POR MEDIO DE LA CUAL SE MODIFICA UN PERMISO DE OCUPACIÓN DE CAUCE Y SE TOMAN OTRAS DETERMINACIONES

Que funcionarios de la Corporación evaluaron la información complementaria, generándose el Informe Técnico N° **IT-03065-2026** del 26 mayo de 2026, dentro del cual se formularon las siguientes observaciones y conclusiones las cuales son parte integral del presente acto:
 (...)

El proyecto consiste en adicionar al permiso de ocupación de cauce obtenido mediante Resolución RE-05609-2025 del 13 de diciembre de 2025, tres obras provisionales (un pedraplén y dos jarillones longitudinales), en beneficio del proyecto "Reasentamiento La Linda Gramalote", en el predio identificado con FMI número 026-28862, ubicado en la vereda La Linda, del municipio de San Roque, Antioquia.

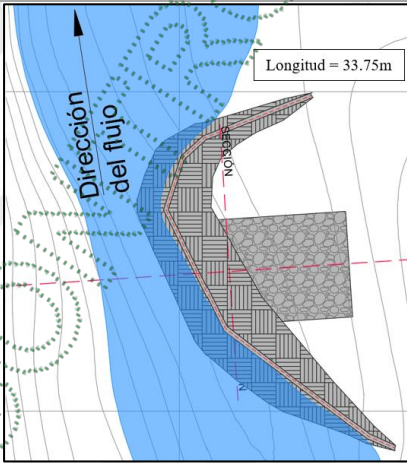
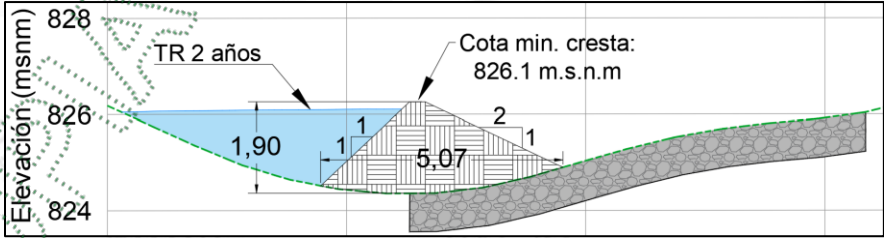
Obra N°:	14	Tipo de la Obra:	Pedraplén	
Nombre de la Fuente:	Q. La Linda		Duración de la Obra:	Provisional
Coordenadas			Altura(m):	0.80
LONGITUD (W) - X	LATITUD (N) Y	Z	Ancho(m):	6.62
			Longitud(m):	15.56
			Pendiente longitudinal (%)	Variable
			Profundidad de Socavación(m):	0.75
-74° 51' 47.09"	6° 29' 37.56"	826.00'	Capacidad(m³/seg):	11.13
-74° 51' 46.56"	6° 29' 37.60"	826.00'	Cota Lámina de agua de la fuente de Tr= 2.33 años (m)	825.80
			Cota superior de la obra (m)	Entre 824.35 y 826.00

Obra N°:			15			Tipo de la Obra:			Jarillón longitudinal – Margen derecha		
Nombre de la Fuente:			Q. La Linda			Duración de la Obra:			Provisional		
Coordenadas						Altura(m):			Entre 0 y 1.90		
LONGITUD (W) - X			LATITUD (N) Y			Z			Longitud(m):

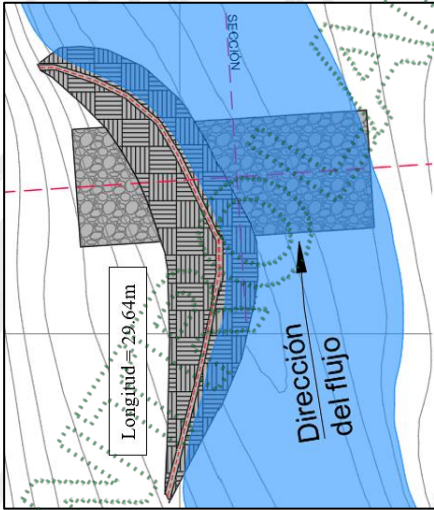
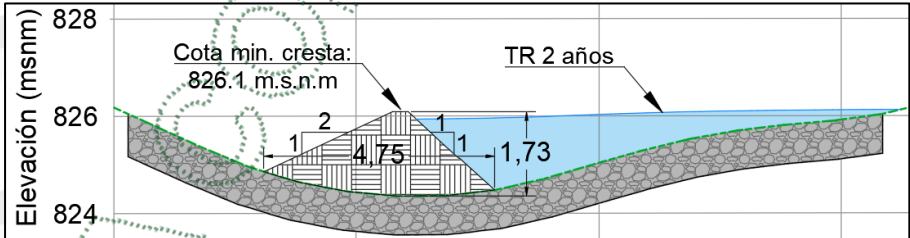
1.0		
-74° 51' 46.45''			6° 29' 37.22''			826.40			Capacidad(m³/seg)		
									11.13		
-74° 51' 46.62''			6° 29' 37.94''			825.95			Cota Lámina de agua de la fuente de Tr= 2.33 años (m)		
									Aguas Arriba: 826.35		
									Aguas Abajo: 825.65		
									Cota superior del Dique (m)		
									Aguas Arriba: 826.40		
									Aguas Abajo: 825.95		
Observaciones:						 <p>Longitud = 33.75m</p>					
						 <p>Elevación (msnm)</p> <p>TR 2 años</p> <p>Cota min. cresta: 826.1 m.s.n.m</p>

Tabla 4.2 Áreas de las cuencas hidrográficas.

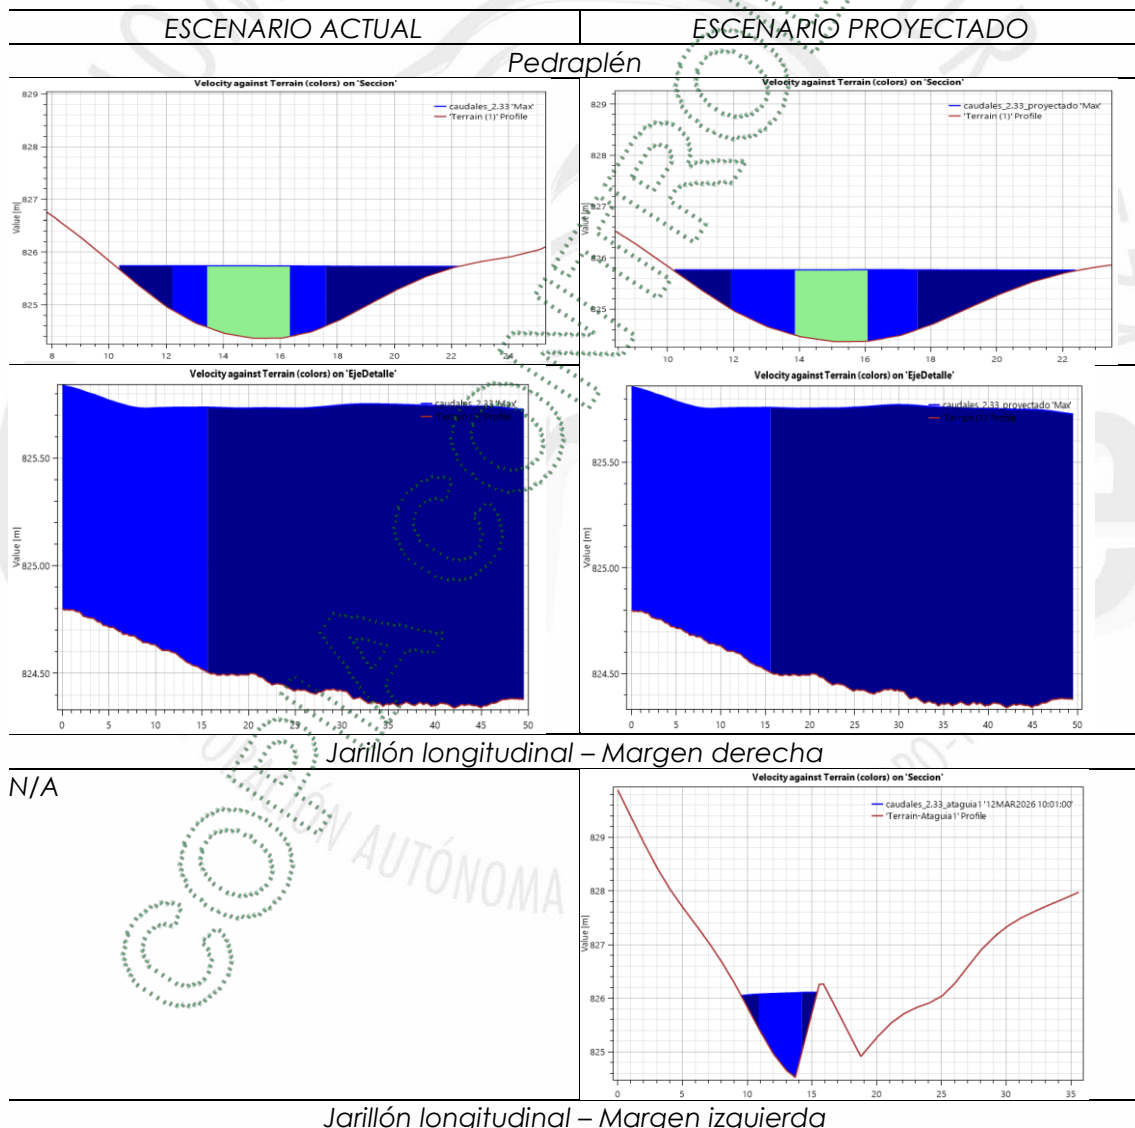
Como se mencionó previamente, se procede con la estimación de caudales máximos de las cuencas de interés a través de la metodología de transposición, para lo cual se tuvo en cuenta los resultados obtenidos

a la salida de la cuenca, en la Tabla 4.2 se presentan las áreas usadas para implementar esta metodología y en la Tabla 4.3 se muestran los caudales máximos estimados.

3.4.2 Hidráulica

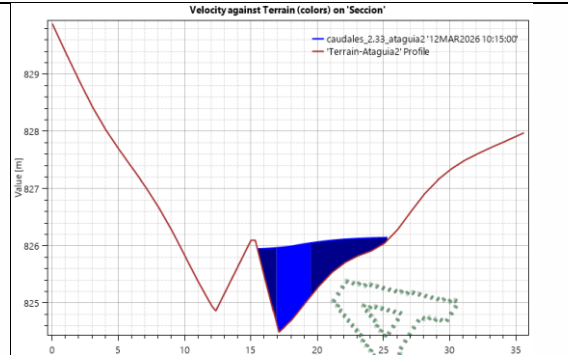
Respecto al análisis hidráulico del escenario actual y escenario proyectado (con obra), se puede observar que, no se tiene variación significativa en los parámetros hidráulicos de la fuente respecto a la cota de elevación de la lámina de agua y velocidad del flujo, asociado al caudal del Tr-2.33 años.

3.4.4 Visita de Campo

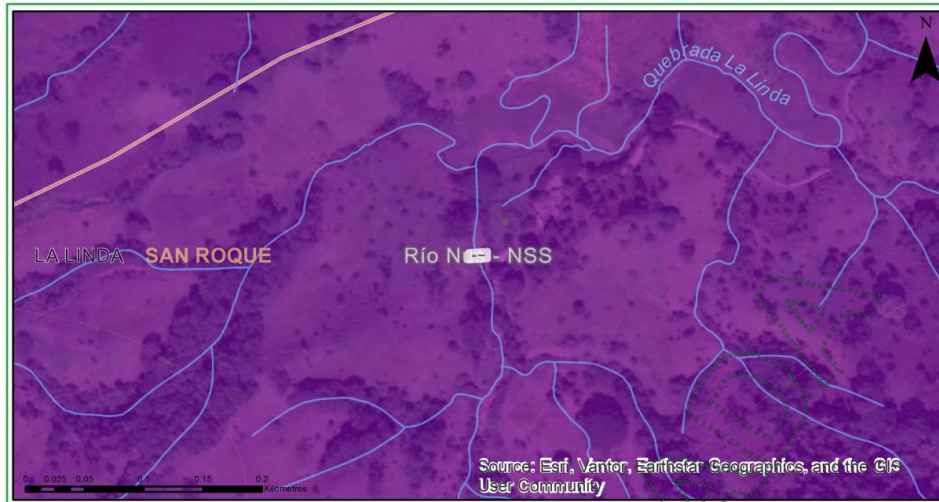
Durante la visita de campo se evidencia el paso de una fuente sobre la cual no se evidencia ninguna infraestructura u ocupación de cauce, además, se pudo observar que para la ejecución constructiva de las obras proyectadas, NO es necesario talar árboles y/o vegetación asociada a la ronda hídrica de la fuente.
